1. PREMESSA

La presente nota Geologica integrativa è redatta a seguito della richiesta dell'Ufficio Geologico della Regione Basilicata protocollata al Registro Ufficiale della Giunta n°0129241.U.16-06-2023.

- Fusi granulometrici di terreni suscettibili di liquefazione

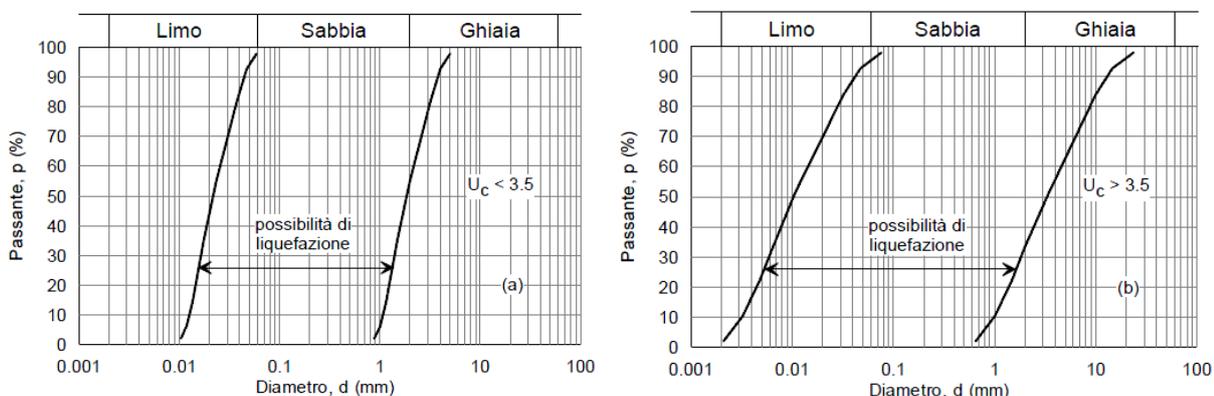
Lo studio di microzonazione dovrà essere completato dalle valutazioni in merito alla possibile evenienza di fenomeni di liquefazione.

Nell'area in esame, si esclude la presenza di falda almeno nei primi 20 metri di profondità sia per l'assetto idrogeologico dei luoghi che per l'assenza, nell'ambito idrogeologico significativo, di emergenze idriche e di pozzi.

La presenza di falda, almeno fino alle profondità indagate circa 30 mt, viene esclusa anche dalle indagini eseguite sia penetrometriche che geoelettriche.

Pertanto, viene omessa la verifica a liquefazione.
